## **Erläuterung zum Variantenbeschluss**

**Straßenbau des Hallorenringes  
 zwischen Glauchaer Platz und Hallmarkt  
 Vorlage Variantenbeschluss - Variante 5  
 Stand Vorplanung, 27.07.2020  
 Anlage 3.1, M 1:1.000**

Straßenausbau des  
Halleorenringes, zwischen  
Glauchaer Platz und Hallmarkt  
Vorlage Variantenbeschluss  
Stand Vorplanung: 27.07.2020  
Anlage 3.2

### **Geplanter Straßenausbau Hallorenring zwischen Glauchaer Platz und Hallmarkt hier: Stellungnahme des Fuß- und Radverkehrsbeauftragten zu Unterlagen der Vorplanung**

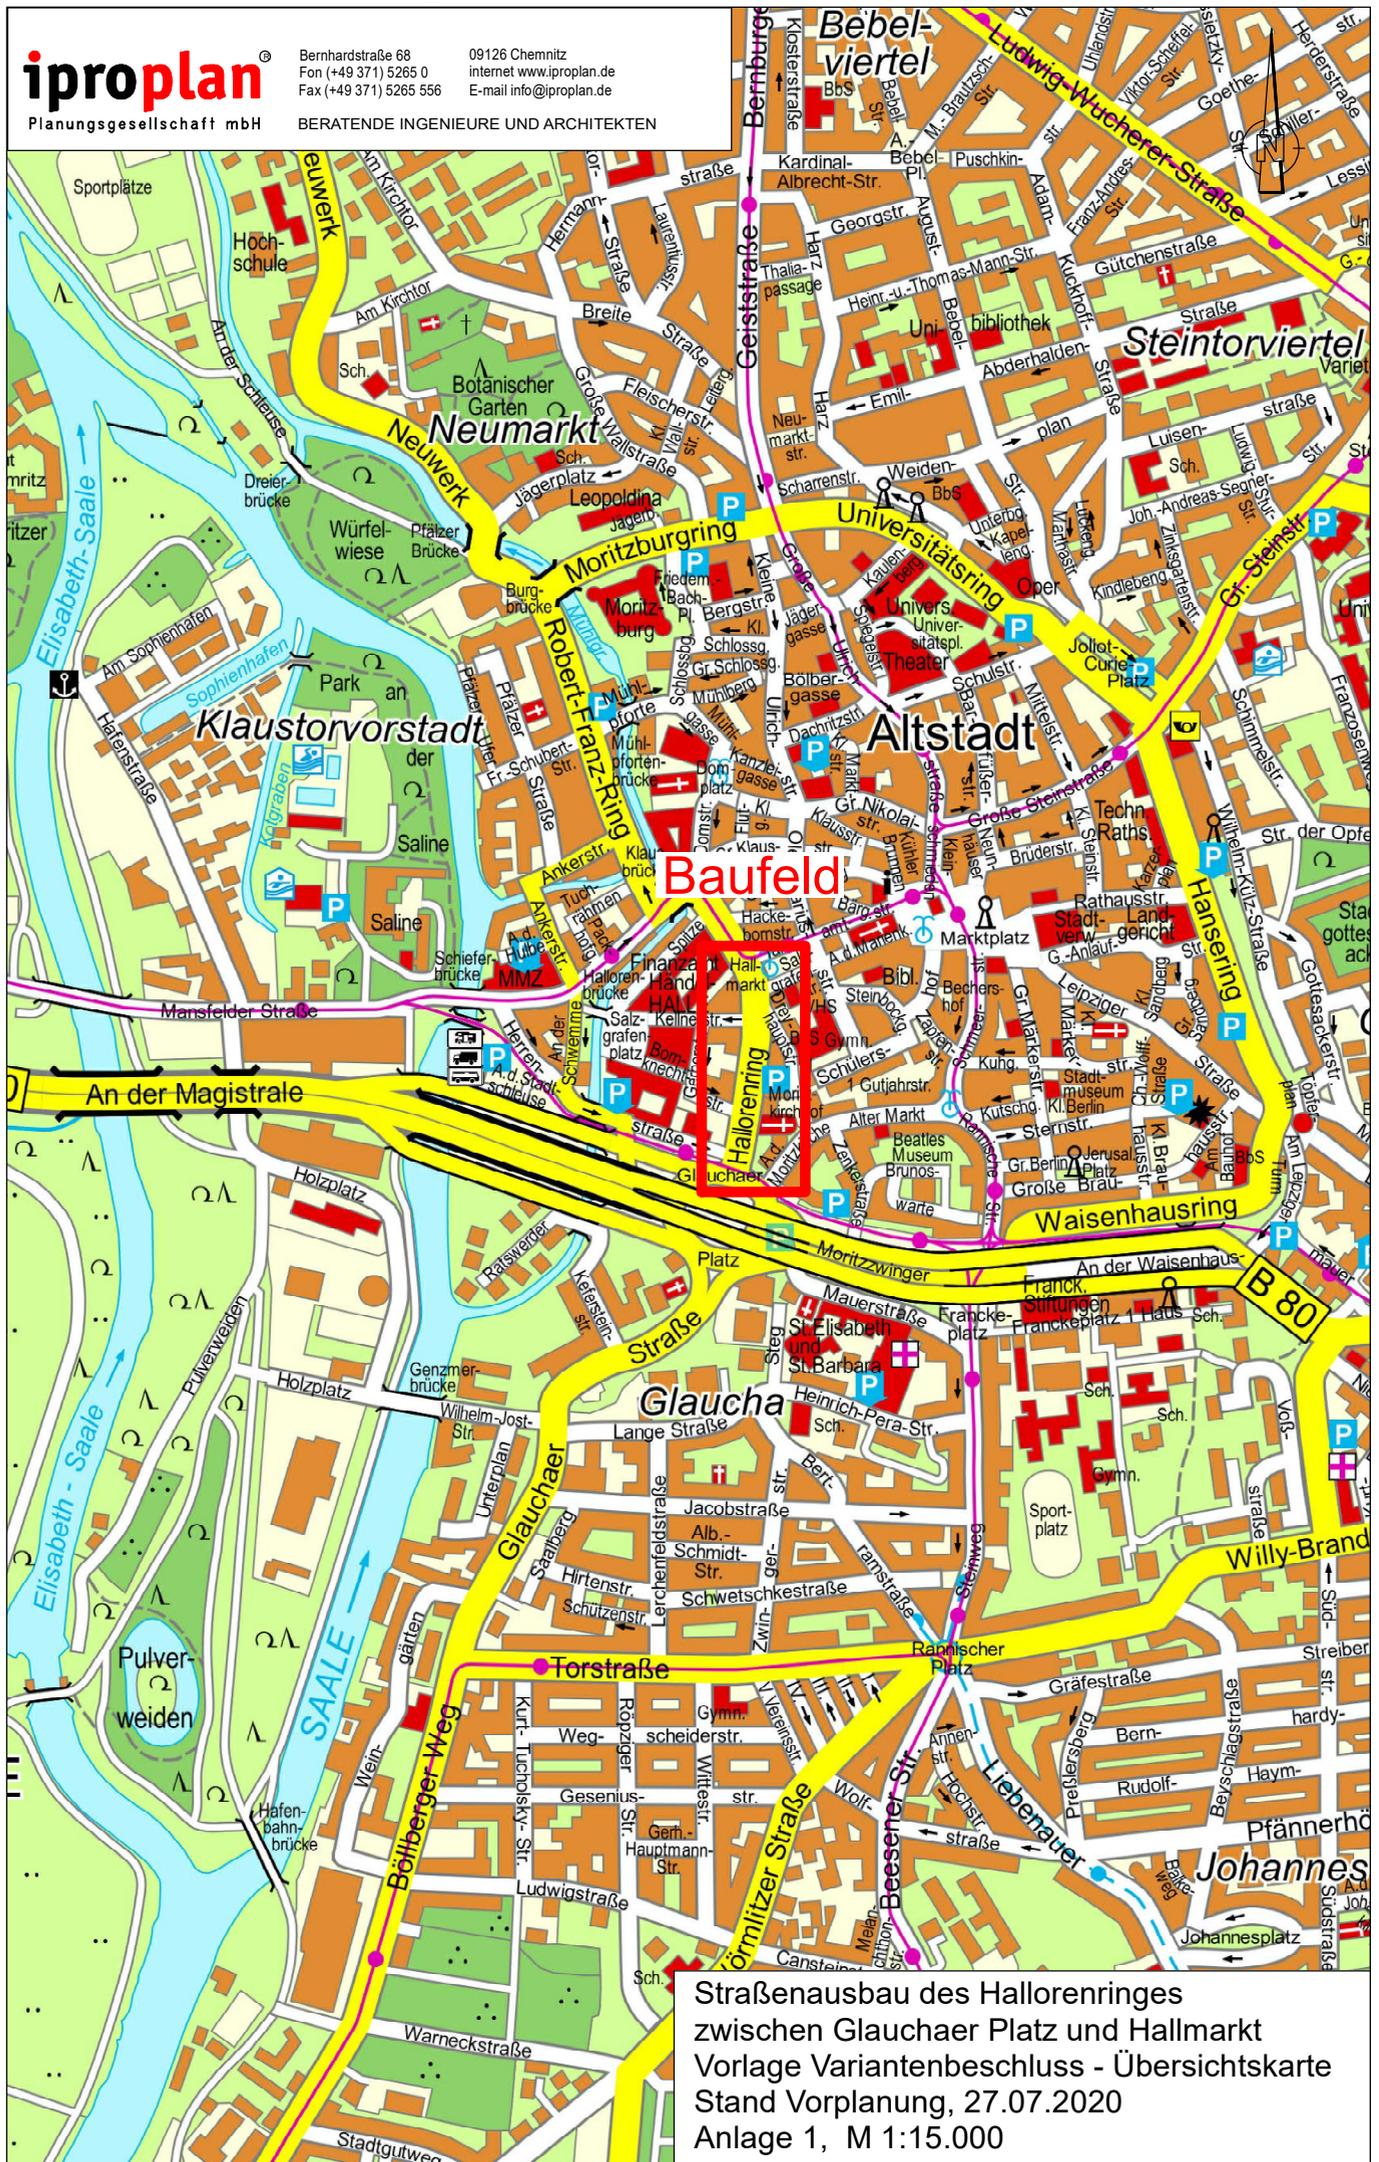
Nachteilig ist bei dieser Variante allerdings, dass es auf der Westseite keine einheitliche bzw. stetige Radverkehrsführung gibt sondern einen Wechsel vom Schutzstreifen auf einen Radweg, wieder zurück auf einen Schutzstreifen und dann wieder auf einen Radweg. Im Sinne einer zumindest ab der Kellnerstraße durchgängigen separaten Radverkehrsführung möchte ich anregen, auch im Abschnitt zwischen der Bornknechtstraße und der Herrenstraße einen baulich abgetrennten Radweg oder einen Radfahrstreifen herzustellen.

Hinsichtlich der geplanten Fußgängerquerungshilfen im Bereich des Hallmarktes bzw. der Salzgrafenstraße sind insbesondere die Ausführungen in der R-FGÜ 2001 zu beachten. Demnach ist bei über 150 querenden Fußgängern in der Spitzenstunde (s. Tabelle 1 im Erläuterungsbericht) ein Fußgängerüberweg (FGÜ, Vz. 350) möglich, wenn gleichzeitig die Kfz-Frequentierung zwischen 200 und 300 Kfz liegt. Da lediglich der Wert für die Kfz-Spitzenstunde benannt wird, kann nicht beurteilt werden, ob die o. g. Voraussetzungen für einen FGÜ erfüllt werden. Hierzu ist anzumerken, dass bei Herstellung einer Mittelinsel die Zahl der Kfz in der Berechnung zu halbieren ist.

Hinsichtlich der geplanten Parkbuchten möchte ich anmerken, dass diese grundsätzlich mit gekrümmten oder schrägen Borden statt mit rechten Winkeln auszuführen sind, um ein möglichst tiefes Einparken zu gewährleisten. Der Sicherheitsraum zwischen parkenden Fahrzeugen und dem angrenzenden Schutzstreifen ist optisch zu kennzeichnen (z. B. mittels einer weißen Pflasterreihe in der Bucht).

Die Stellungnahme des Fuß- und Radverkehrsbeauftragten liegt als Anlage 6 bei. Die Hinweise werden bei den folgenden Planungsphasen beachtet. Der Wechsel von Schutzstreifen zum Radweg (Radverkehr Richtung Süd, Bereich Kellnerstraße) ist zwingend notwendig bei der Absicht von Baumneupflanzungen und unter Beachtung des Leitungsbestandes. Eine Fortsetzung des Radweges zur Herrenstraße ist mit Blick der Entwicklung der Fläche Herrenstraße/Bornknechtstraße zu prüfen. Die vorliegende Straßenplanung wurde in Absprache mit dem Grundstückseigentümer entwickelt (Führung Fahrbahnbord und Gehweg). Eine

Verschiebung der Fahrbahnfläche in Richtung Ost, zu Gunsten eines Radweges, hätte eine weitere Reduzierung der teilweise untermaßigen Breiten der Ostgebahn zur Folge. Dies kann im Hinblick auf die angestrebte Revitalisierung des ehemaligen Polizeipräsidiums nicht akzeptiert werden.

Die Richtlinien für die Anlage von Fußgängerüberwegen wurden beachtet. Nach Tabelle 2 (Einsatzbereiche für FGÜ) ist ein Fußgängerüberweg über 150 Fg/h und 200 bis 300 Kfz/h möglich. An der Fußgängerfurt Salzgrafenstraße – Einkaufsmarkt sind Belegungswerte bis 1000 Kfz/h im Querschnitt ausgewiesen. An der Fußgängerquerungsstelle Hallmarkt – Fußgängerzone beträgt die stärker belastete Fahrtrichtung noch ca. 500 Kfz/h. Somit empfiehlt sich nach der R-FGÜ 2001 kein Fußgängerüberweg. In Übereinstimmung mit der Richtlinie für Stadtstraßen Bild 77 (Einsatzbereiche von Überquerungsanlagen an zweistreifigen Straßen) wird eine Lichtsignalanlage an der Überquerungsstelle Salzgrafenstraße – Einkaufsmarkt vorgesehen. An der Fußgängerquerungsstelle Hallmarkt – Fußgängerzone ist eine Mittelinsel geplant.

Die technische Ausbildung der Parkbuchten wird in der kommenden Entwurfsplanung konkretisiert.
